Kopervik, 22. desember 2023

Deres ref.: 23/10091-2
Att.: Silvia May Stange

**KLAGE PÅ AVSLAG OM OPPFØLGING AV ULOVLIG BYGGVERK,
GNR. 64, BNR. 1356 I KARMØY**

FASADE NORD

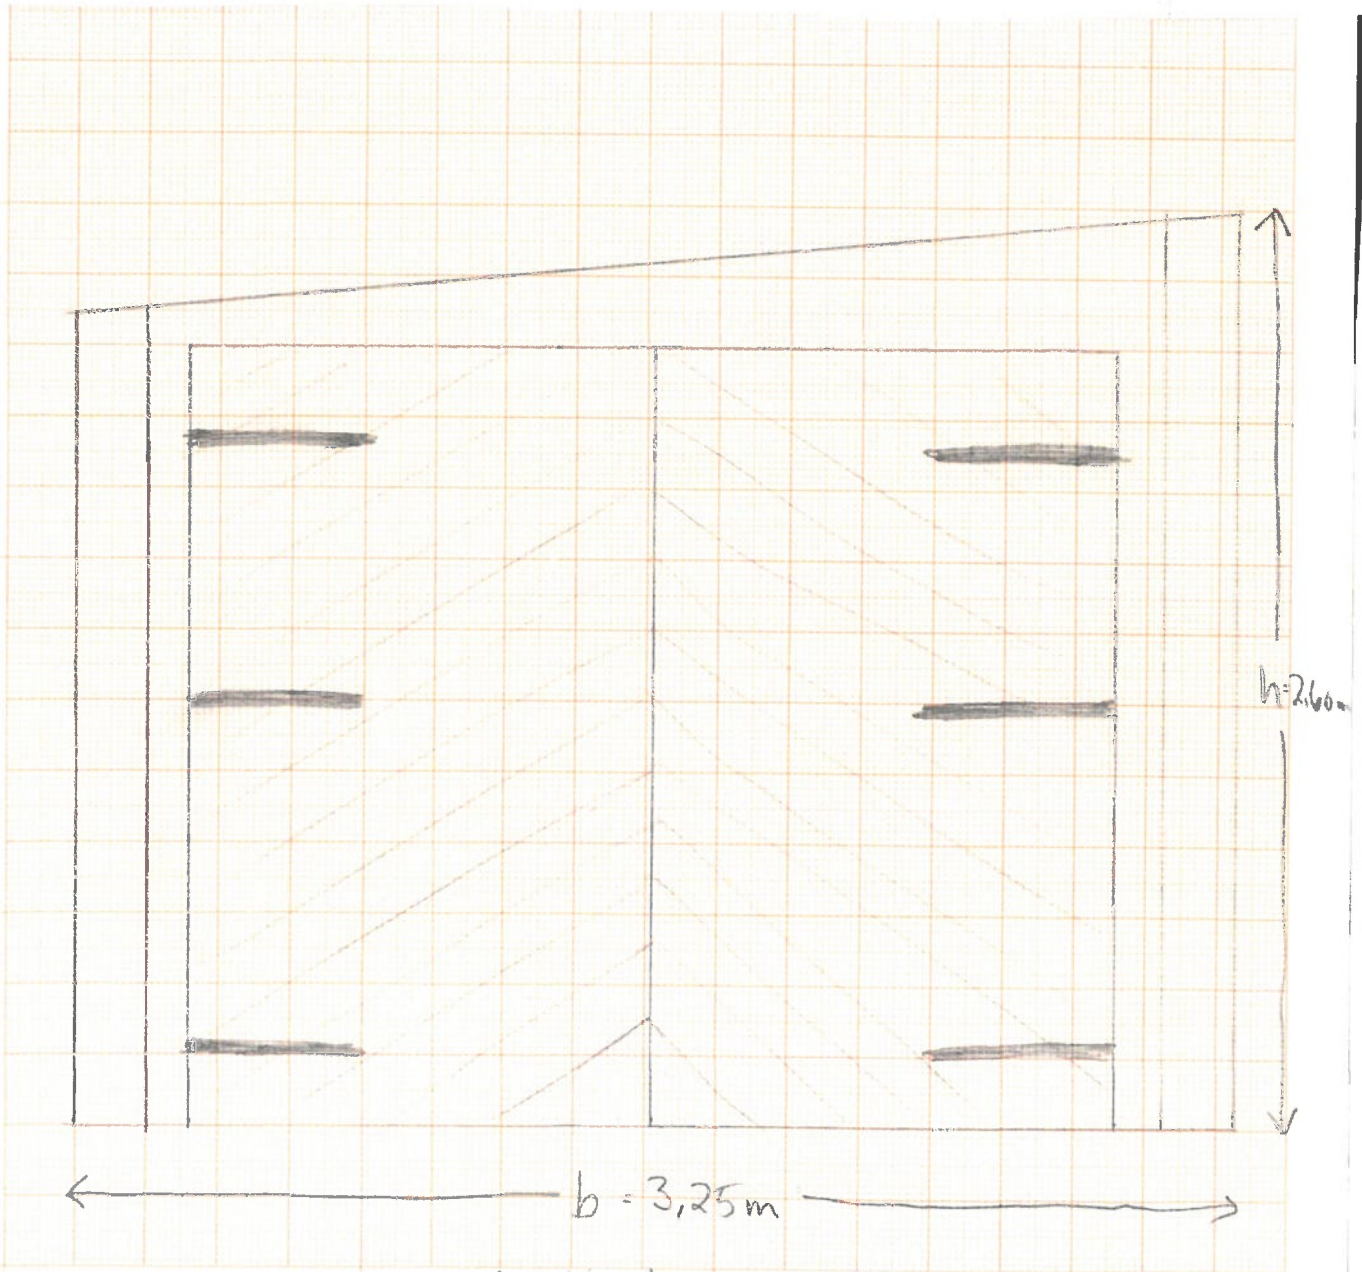
Det eneste som er vist er to stiplede linjer i fasadeoppriisset, men på samme tegnings planoppriisset er ikke vist noe som helst. Planoppriisset er klippet bort av saksbehandler.

Innsendt tegning viser at det skal oppføres et frittliggende byggverk, mens det som er oppført er blitt sammenhengende med boligen på eiendommen. Se vedlagte dokumenter omtalt ovenfor.
